經濟部水利署
維護管理階段生態調查評析表

工程主辦機關	臺南市政府水利局	提交日期	112年9月28日
工程名稱	新市區大洲抽水站機組設備更新應急改善工程		
生態檢核團隊	磐誠工程顧問股份有限公司	縣市/鄉鎮	臺南市新市區
		工程座標 (TWD97)	(174171.6,2552524.4)
1.樓地照片紀錄：(拍照位置、日期)			
 <p>日期：112年9月28日 位置：大洲抽水站 概述：抽水站現況</p>		 <p>日期：112年9月28日 位置：大洲抽水站 概述：抽水站現況</p>	
 <p>日期：112年9月28日 位置：大洲抽水站 概述：周邊景觀植栽</p>		 <p>日期：112年9月28日 位置：大洲抽水站 概述：站內道路及景觀植栽</p>	
 <p>日期：112年9月28日 位置：大洲抽水站 概述：抽水站前池</p>		 <p>日期：112年9月28日 位置：大洲抽水站 概述：抽水站前池</p>

工程主辦機關	臺南市政府水利局	提交日期	民國 113 年 9 月 30 日
工程名稱	新市豐華里抽水站擴充治理工程		
設計單位	勇霖工程顧問有限公司	縣市/鄉鎮	臺南市/新市區
生態檢核團隊	磐誠工程顧問股份有限公司	工程座標 (TWD97)	(173567.3,2554043.5)
<p>1.生態保育原則：</p> <p>(1)迴避：施工期間迴避多數動物活動的高峰期(早上六點前及下午五點後)，減輕生態干擾。</p> <p>(2)縮小：限制工程影響範圍，將臨時設施及施工機具放置於既有道路上，降低工程對周圍環境的擾動及影響。</p> <p>(3)減輕：施工過程中須確實設置臨時擋水設施，避免影響水質。</p> <p>(4)減輕：前池邊坡型式建議採用土坡、石籠或複合式(草坡搭配拋石)等生態工法。</p> <p>(5)補償：周邊可補植合適原生種喬木，增加環境綠帶提供動物利用。</p>			
<p>2.工程範圍圖：</p> 			
<p>3.生態資料蒐集成果檢視更新：</p> <p>陸域植物未紀錄到紅皮書記載之珍貴稀有物種</p> <p>陸域動物紀錄到瀕臨絕種野生動物(I)黑面琵鷺 1 種，珍貴稀有保育類野生動物(II)黑翅鳶、黑鳶、紅隼及彩鷓等 4 種，其他應予保育之野生動物(III)燕鴿、紅尾伯勞及大杓鷓等 3 種</p> <p>水域生物未紀錄到保育類或珍貴稀有物種</p>			
<p>4.工程影響範圍潛在關注物種與棲地：</p>

經濟部水利署
 規劃設計階段□現場勘查/■會議紀錄表

2-2 生態保育措施平面圖

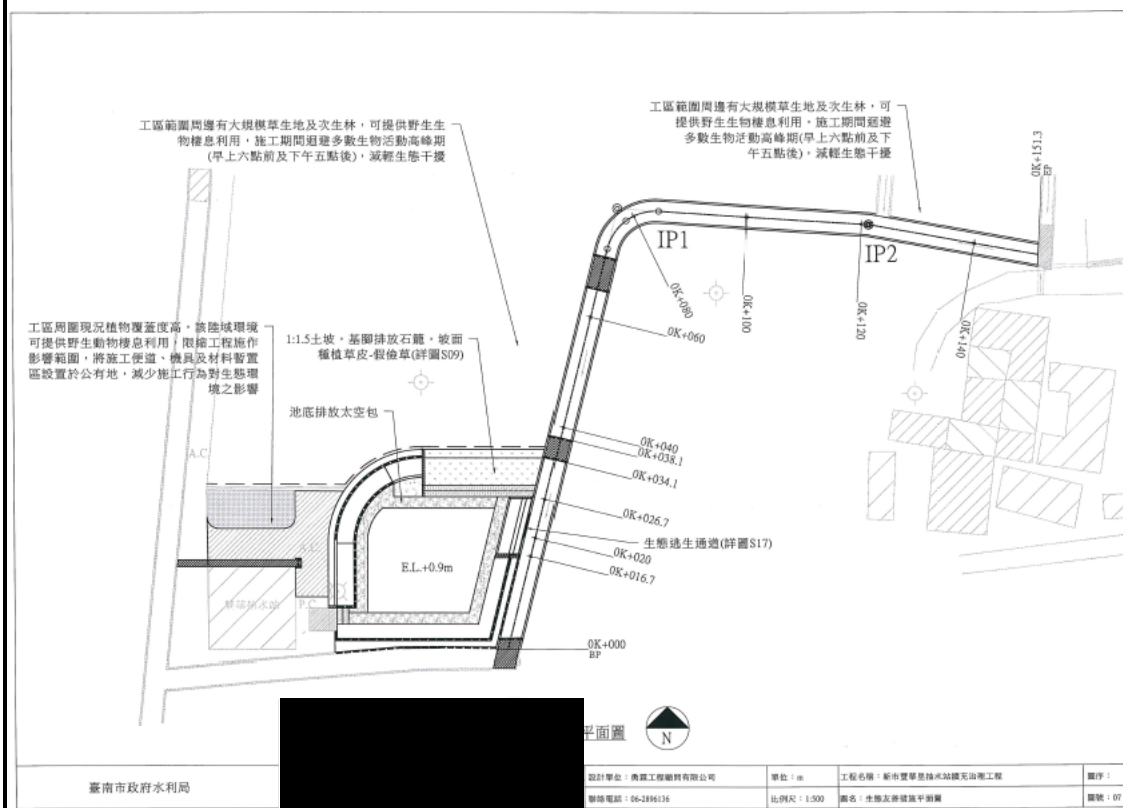
息的環境		
排水路橫向連結阻斷	垂直化水泥壁面阻斷生物遷徙及逃生路徑	若無法採用生態護岸工法，建議於矩形溝渠底每隔50公尺設置一處生態孔，並於生態孔內放置既有護岸打石並覆土，加速濱溪植被生長，增加生物棲息躲藏利用環境	<input type="checkbox"/> 納入 <input checked="" type="checkbox"/> 無法納入	—
排水路橫向連結阻斷	垂直化水泥壁面阻斷生物遷徙及逃生路徑	若無法採用生態護岸工法，改建渠道為垂直護岸且高度達到200公分不利於落水動物逃生，建議每隔50~100公尺設置一處動物逃生通道(可參考附圖一)，坡度應介於40度~26.6度間，通道表面粗糙化處理(如：刷毛、噴沙法、敲擊法等)，底部需延伸到渠底	<input checked="" type="checkbox"/> 納入 <input type="checkbox"/> 無法納入	【減輕】於前池入流口處設置一處坡度1:2且表面粗糙化之動物逃生通道，以利動物遷移或逃生
棲地留存與保護	工程施作能對利用周緣環境的動物造成干擾	前池建議設計為濕式，池底下挖至地下水水位，保持池體低水位，提供動物可利用環境	<input type="checkbox"/> 納入 <input checked="" type="checkbox"/> 無法納入	—
陸域環境維護	水泥形式護岸不利植物生長及生物躲藏	前池邊坡型式採用石籠搭配土坡，並於坡面灑草籽進行綠化，建議可於池內放置數塊高於水面之塊石，提供兩棲類、爬蟲類等生物棲息	<input checked="" type="checkbox"/> 納入 <input type="checkbox"/> 無法納入	【減輕】前池坡面型式為1:1.5土坡，並於基腳處放置石籠及排放太空包，以利動物棲息利用
陸域環境維護	施作時可能會破壞周遭可供生物棲息的綠地	於完工後可於前池周圍補植和是原生物種植物(如苦楝及七里香)，增加環境綠帶提供動物利用	<input checked="" type="checkbox"/> 納入 <input type="checkbox"/> 無法納入	【補償】於前池土坡上種植草皮(假儉草)，增加綠帶面積
